工程指示 / 要求簡箋 ENGINEER INSTRUCTIONS(E.I.)

工程指示編號:	EI- 8410	修改版本:	-
	HK- 1810		
工程編號:	J 856	工程名稱:	天榮站
收件人:	生統	發件人:	Ken wong
工程項目:	天榮站 T3 B6 3/F 幕牆底鋁板補件	日期:	07/10/2024

內容: 現場B6位置, 地台完成面高度沒按GBP的要求高度, 使幕牆底的固定鐵料外露。
需補三件鋁板, 已覆尺。

美特鋁質有限公司 MIDI Aluminum Fabricator Ltd.	工程號	J856	類別	-	物料號	-	
	地盤	天樂站	制圖	陳梓豪	2022-10-19	圖號	TJ-BM-A01
修改	採用工廠	地盤	圖紙名稱	位置圖	2022-10-19	數量	-
日期	材料顏色		材料	-	批准	林仁安	2022-10-19
					單件重量	-	(KG)

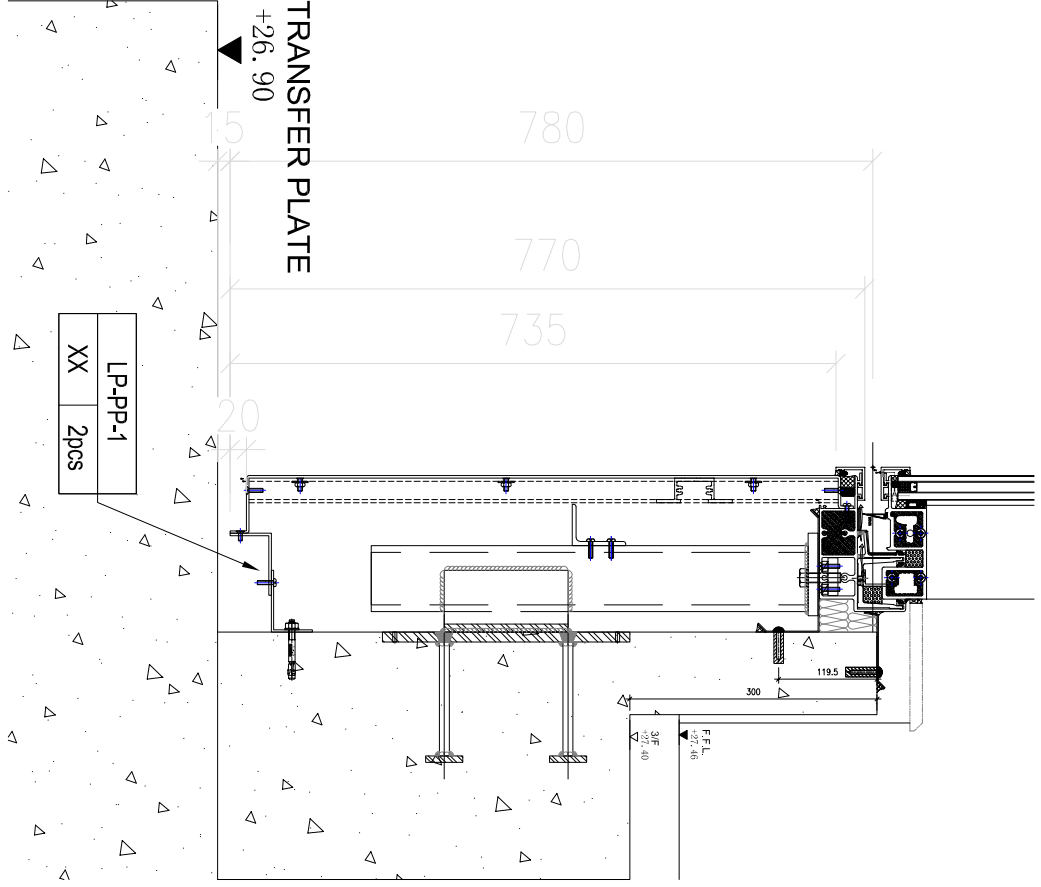
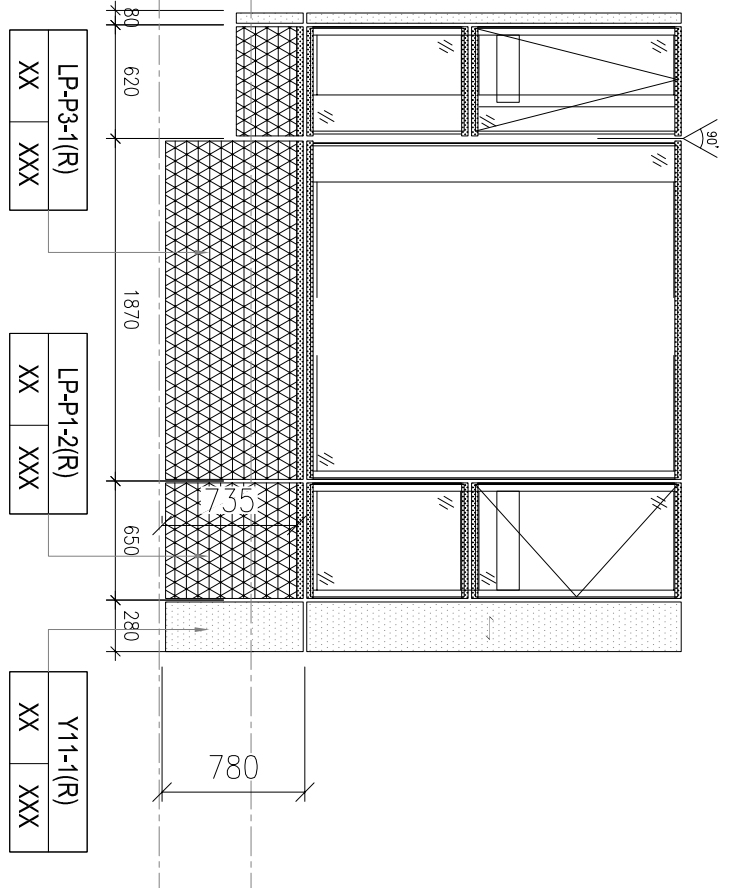
我們只做到+27.3 11:44

GBP無mark過有level改變, 11:51

美特铝质有限公司 MIDI Aluminium Fabricator Ltd.		工程号 J856 地盘 天荣站	类别 制图 Charmant	物料号 MP1 2022-11-09	图号 LP-P3-1(R)
修改 日期	采用工厂 地盤 <input checked="" type="checkbox"/>	图纸名称 收口铝板	复核 批准	数量 1	单件重量 - (KG)
	材料颜色 UCT542919XL-3 灰色	材料 3mm铝板

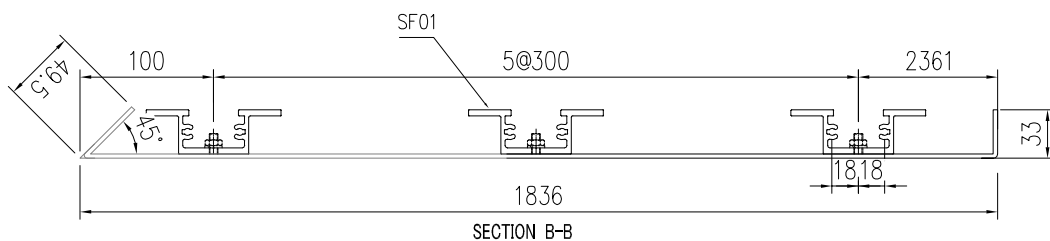
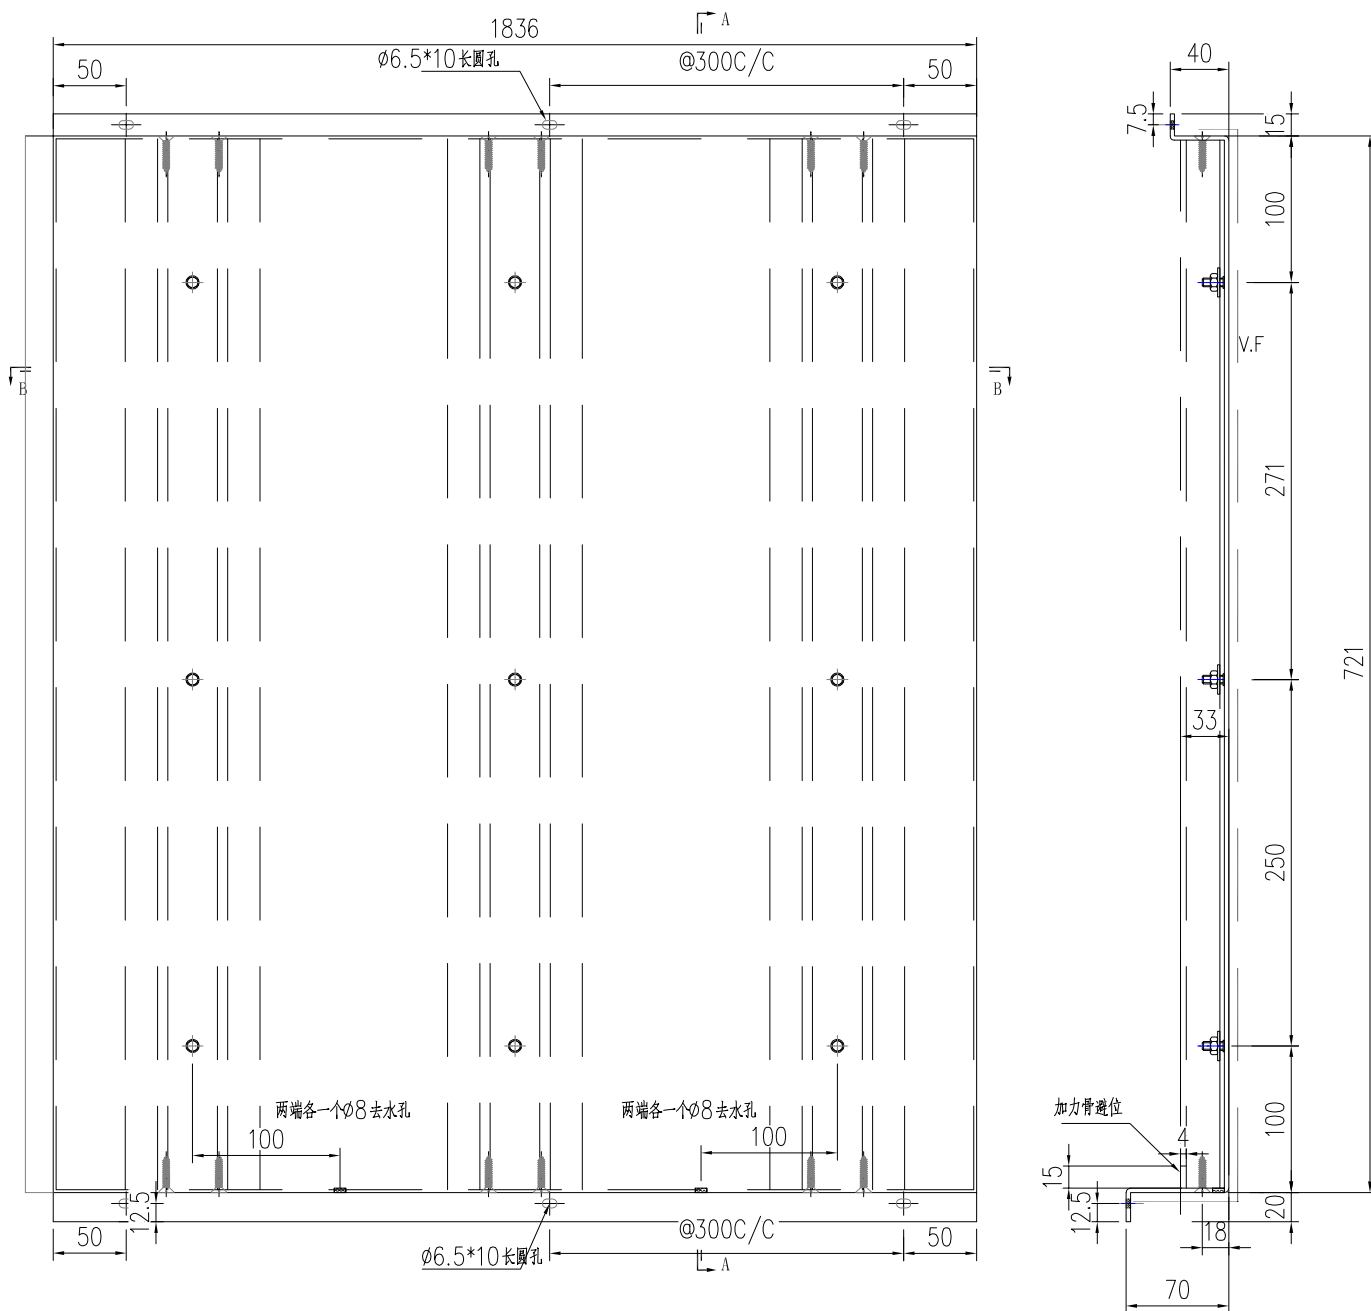
SHK Mandy話出WVI比公司, 重新出過鋁板一件過, 我轉頭度數係圖mark返尺寸先, 至於
佢部fixing我搵 佢條條先 12:12

野我地照做, 見到佢張WVI先出貨 12:25
